**Parere n. 812 in data 8 agosto 2023**

<b>Progetto:</b>	<p><i><b>Verifica di assoggettabilità alla VIA</b></i></p> <p><b>“S.S. 4 "Salaria"</b> <b>Adeguamento nel tratto tra Rieti e Sigillo –</b> <b>3° lotto 1° stralcio – Tratto di adeguamento in</b> <b>sede e variante dal km 83+400 al km 87+400”</b></p> <p><b>ID_VIP 9327</b></p>
<b>Proponente:</b>	<p><b>ANAS S.p.A.</b></p>

Figura 3 – Planimetria di cantierizzazione

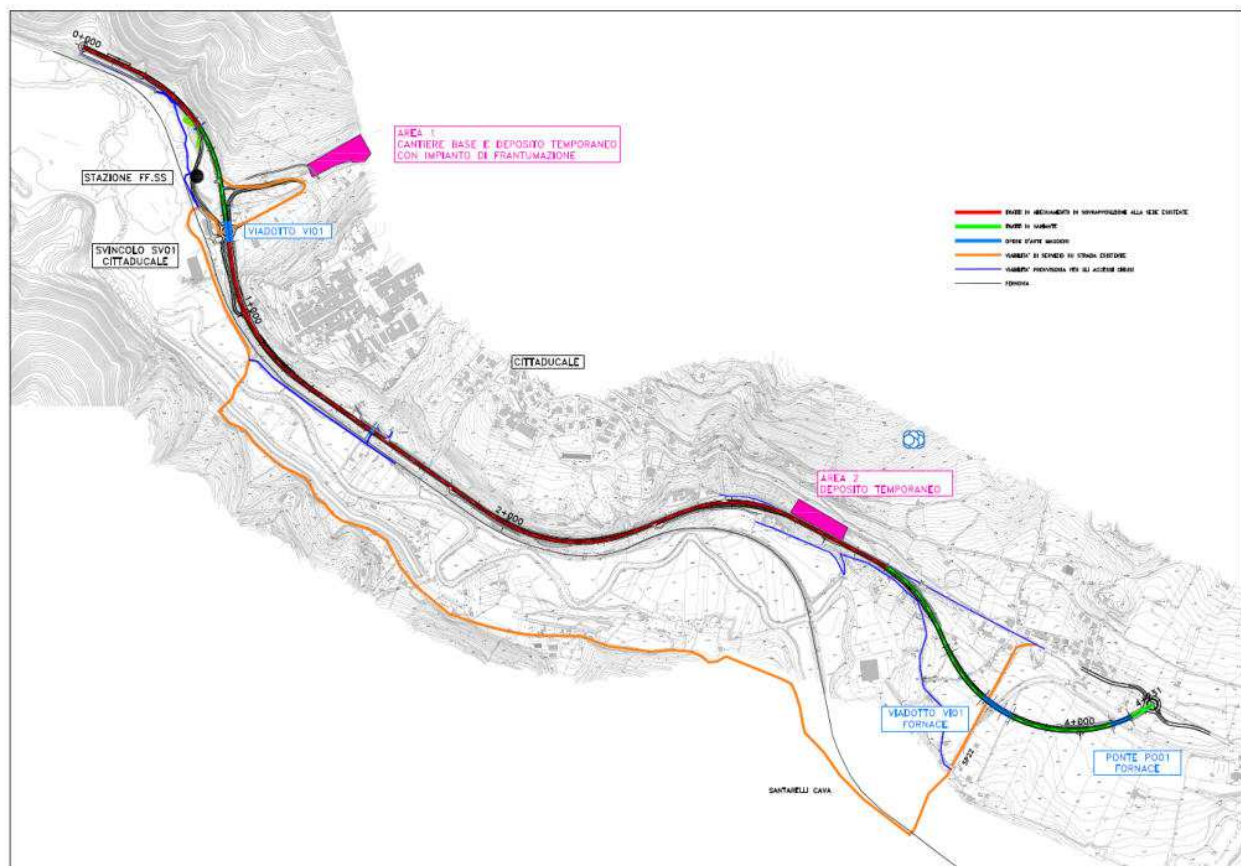
- le aree di cantiere sono localizzate all'interno delle fasce di rispetto dei corsi d'acqua (cantiere operativo CO01 e deposito temporaneo DEP01), richiedendo quindi approfondimenti in merito alle interazioni delle previsioni di trasformazione con lo stato di fatto delle fasce ripariali, anche nella eventualità di dover individuare varianti, delocalizzazioni o modifiche volte alla tutela del patrimonio e al miglior inserimento paesaggistico delle opere limitando le interferenze con i beni o i loro impatti ambientali sul territorio.
